# 改善箇所説明図

## 改善措置の内容

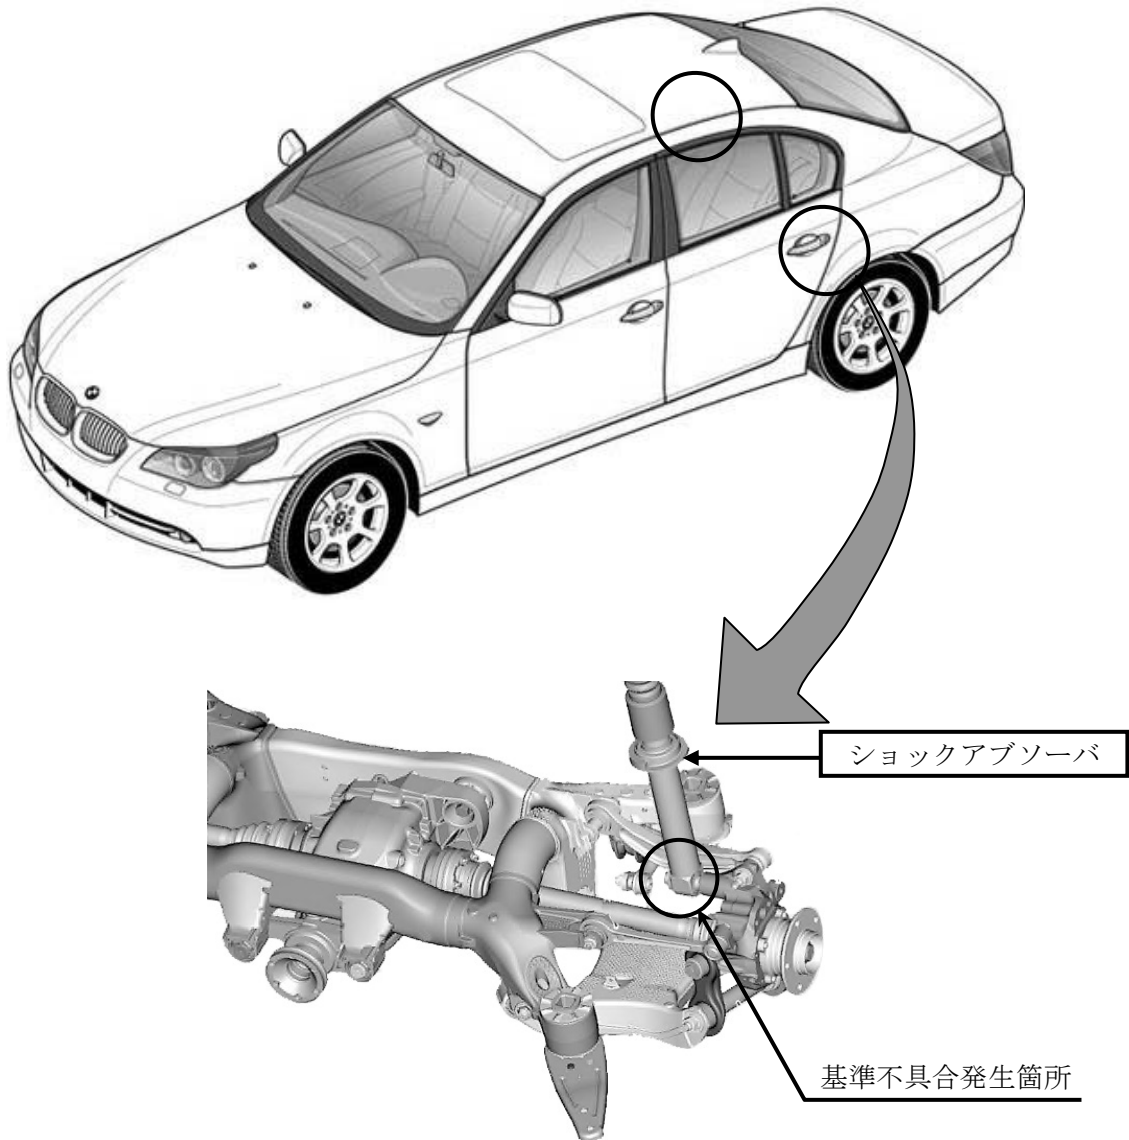
## 不具合の内容

リアショックアブソーバ下側取付部のブッシュの外周の金属プレートとゴムとの接合加工が不適切なため、金属プレートが剥離するものがある。そのため、そのまま使用を続けると、ショックアブソーバとブッシュが分離し、最悪の場合、ショックアブソーバが取付部から外れ、走行安定性を損なうおそれがある。

全車両、リアショックアブソーバのブッシュを点検し、対象のものは良品と交換する。

識別：作業完了車には、左右ブッシュに青色ペイントマークを塗布する。

注意：  は交換部品を表す。
